ZÁVAZNÝ BULLETIN Z242L/4

1. TÝKÁ SE: Letounů Z 242 L do výr. čísla: 659
2. DŮVOD:
 - A. Vyskytlo se několik případů únavového lomu objímky příčného upevnění výfukové soustavy.
 - B. Zvýšení provozní bezpečnosti pro případ úderu blesku do letounu.
3. OPATŘENÍ:
 - A. Odmontovat původní objímku na pravém zadním výfuku motoru a vzpěru, která příčně upevňuje výfukovou soustavu ke šroubu injektoru.
 Namontovat novou objímku L242.6670-11.00
 a vzpěru L242.6670-13.00
 pomocí nových spojovacích dílů:

Příloha 1

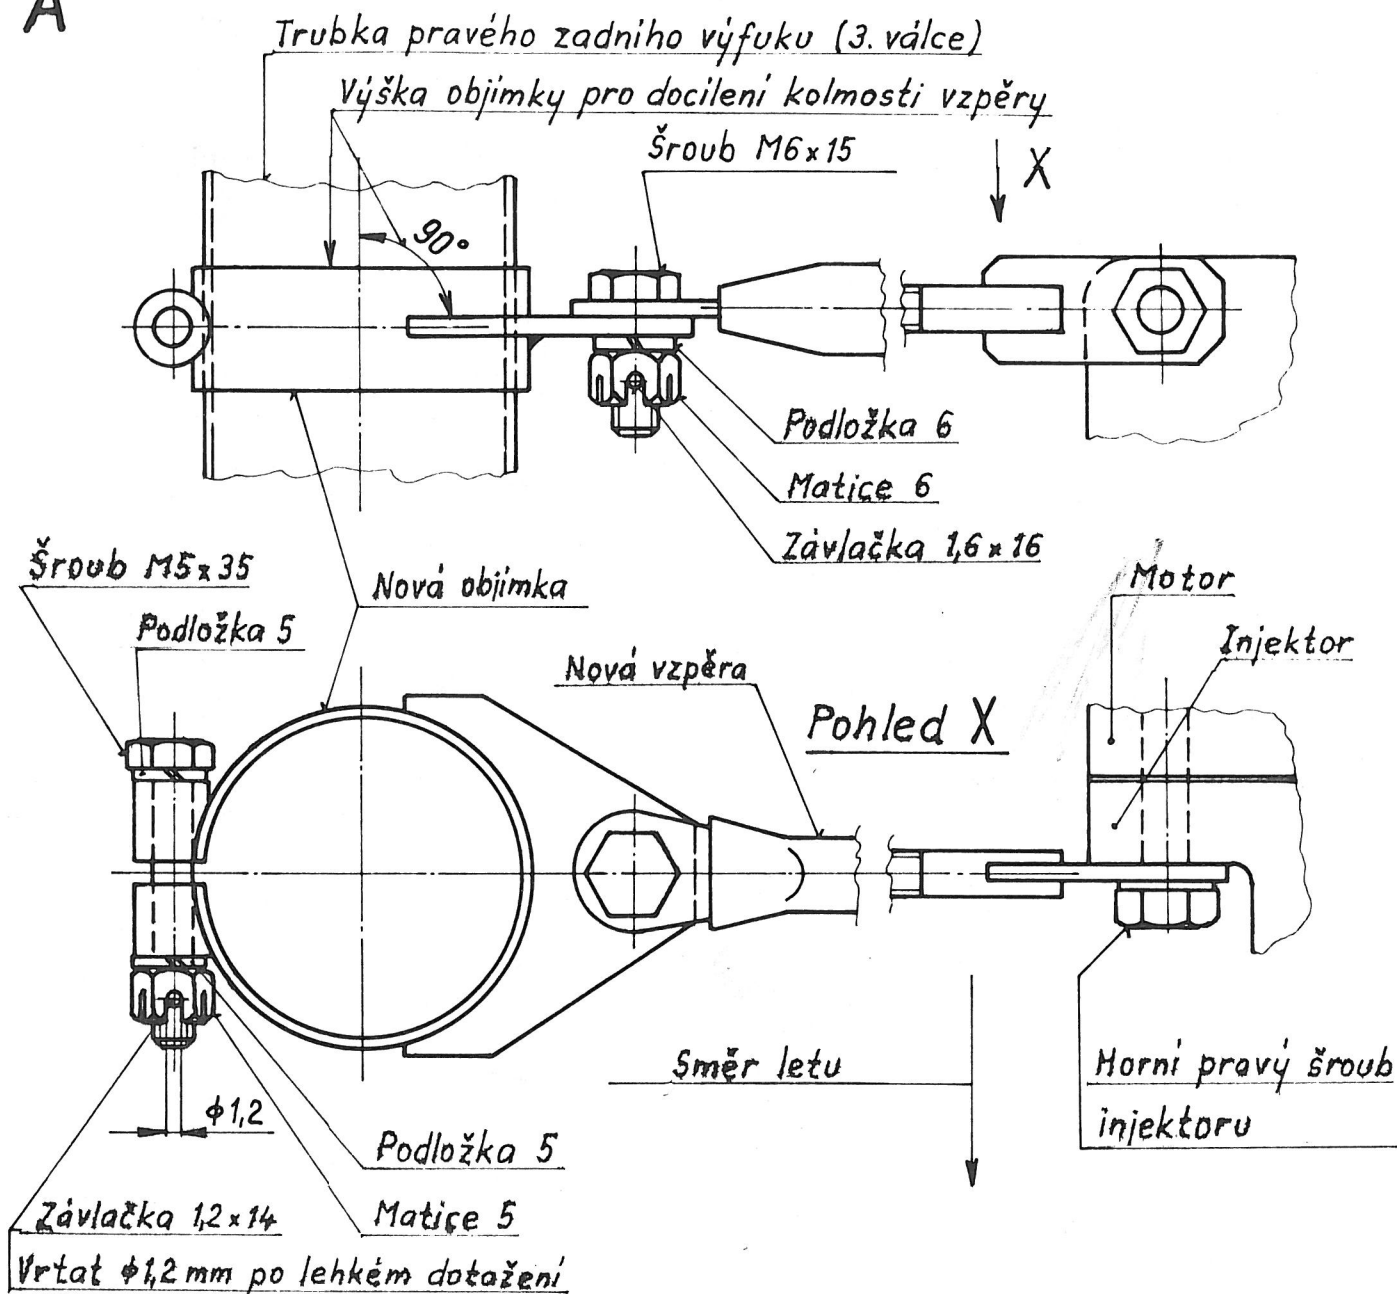
- ⁺ Pro pojištění závlačkou vrtat po mírném dotažení (nedotahovat natvrdo!) ϕ 1,2 mm.
 - B. Odmontovat z obou vík VNĚJŠÍCH palivových nádrží palivové měrky. Při opětovné montáži příčné upevňovací pružiny použít původní velkou podložku a pod hlavu šroubu pérovou podložku 5 ČSN 021740.03 – 2 kusy na 1 letoun. Šroub pojištěn v závitě tmelem Loctite (Aldurit).

Šroub	M6x15 ONL 3120.14	1 kus na letoun
Šroub	M5x35 ČSN 021105.24 ⁺	1
Matice	M6 ČSN 021413.44	1
Matice	M5 ONL 3210.44	1
Podložka	6 ČSN 021740.03	1
Podložka	5 ČSN 021740.03	2
Závlačka	16x16 ČSN 021781.04	1
Závlačka	1,2x14 ČSN 021781.04	1
